# **Projet GEOPULSE – Saint-Pierre-Roche**

## **Commentaires et relevés des insuffisances du dossier**

David RABANT – Habitant de Rochefort-Montagne

Illustration 37 : localisation des points de mesure acoustique (Étude Air opta)

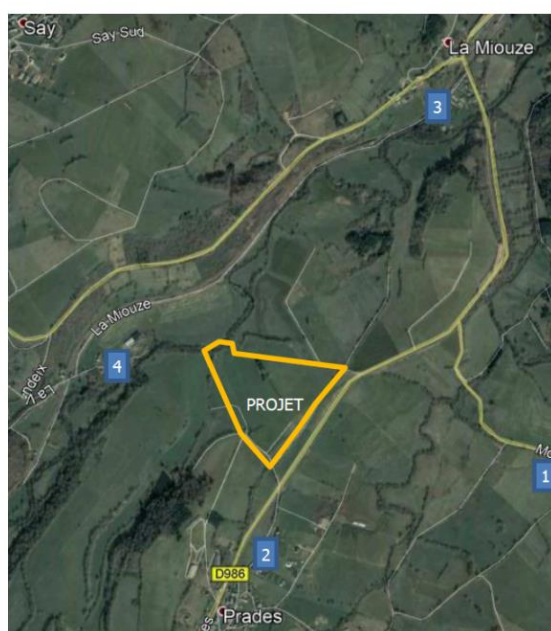
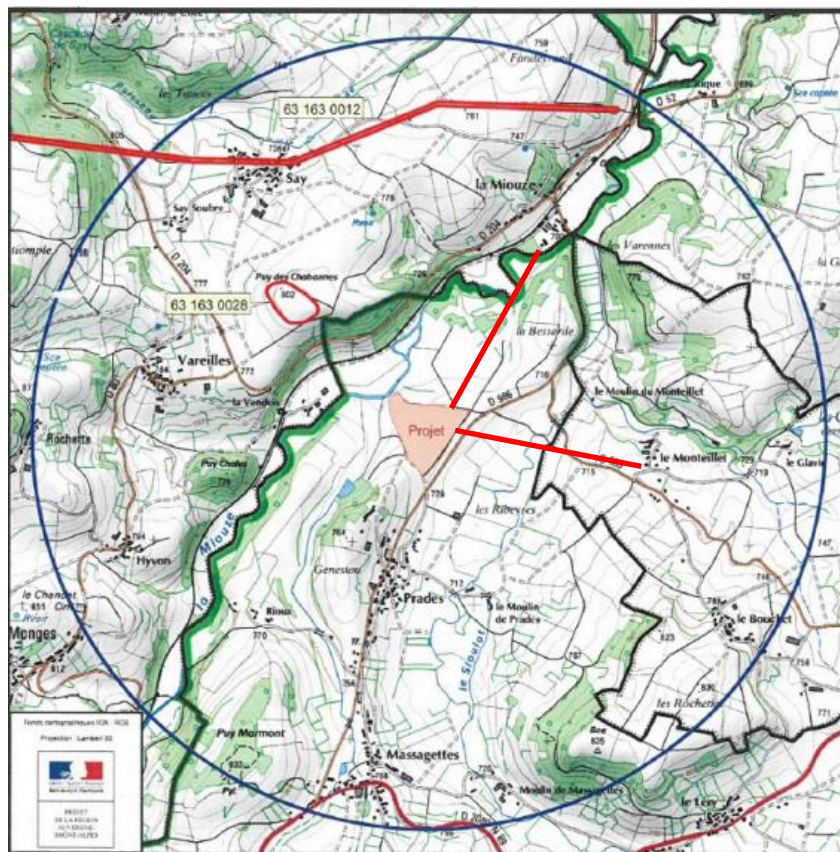
**Le point 1 n'a pas été retenu car trop éloigné. C'est une erreur d'appréciation majeure qui apporte un biais important dans la caractérisation des niveaux sonores du projet et sur ses effets potentiels sur les populations alentours.**

Pourquoi ce point 1 aurait du être retenu :

1. les cartes IGN jointes dans le dossier montrent clairement que les premières habitations du Lieu-dit Le Monteillet (point 1) sont à la même distance du projet (environ 920 m à vol d'oiseau) que les premières habitations du lieu-dit La Miouze (point 3).

2. Comme on peut le voir sur les photographies jointes en page 139 de la PIECE 8, les premières habitations du lieu-dit Le Monteillet sont clairement visibles depuis la parcelle d'implantation du projet (et de plus à découvert).

3. L'effet « caisse de résonance » de la vallée de la Miouze est susceptible d'accentuer la sensation de bruit perçue par les riverains en ce point 1.
